0002 Technische Service-Information
Betrifft: 71-35884-00
Fabrikat: Volkswagen, Audi, Seat, Skoda
Typ: 1,9 / 2,0 Ltr. TDI Pumpe-Düse
Motorcode: AJM, ANU, ARL, ASY, ASZ, ATD, ATJ, AUY, AVB, AVF, AVQ, AWX, AXB, AXC, AXR, BDJ, BDK, BGW, BJB, BKC, BKE, BLT, BPW, BPX, BRU, BSW, BTB
Zylinderkopfhaubendichtungen passen nicht bei allen Typen

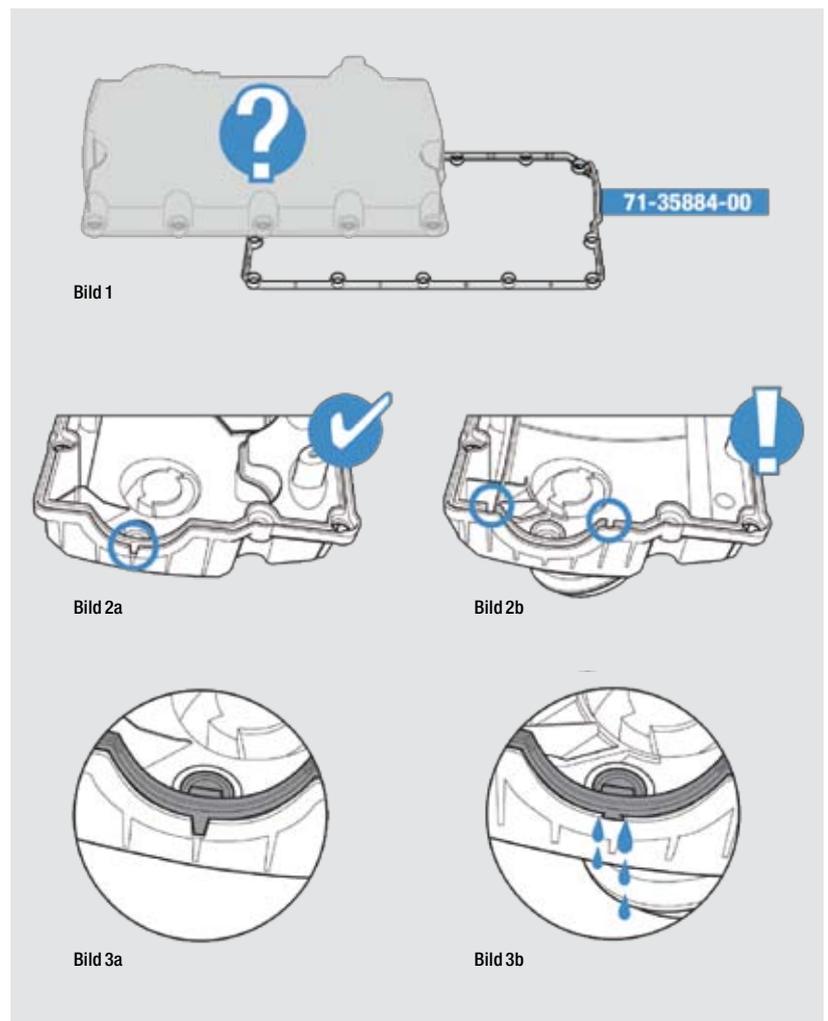
Die im Satz enthaltene Zylinderkopfhaubendichtung passt nicht bei allen Zylinderkopfhauben, die für diesen Motor verwendet werden. Es existiert eine alte Version der Zylinderkopfhaube für die es keine Tauschdichtung gibt.

Sie ist erkennbar an den zwei innenliegenden Positionierhilfen (siehe Bild 2b). In diesem Fall kann nur eine komplette Zylinderkopfhaube inkl. Dichtung bei Volkswagen/Audi gekauft werden.

Diese ist an der außenliegenden Positionierhilfe (siehe Bild 2a) erkennbar und kann dann mit der von uns gelieferten Dichtung (REINZ-Nr. 71-35884-00) abgedichtet werden.
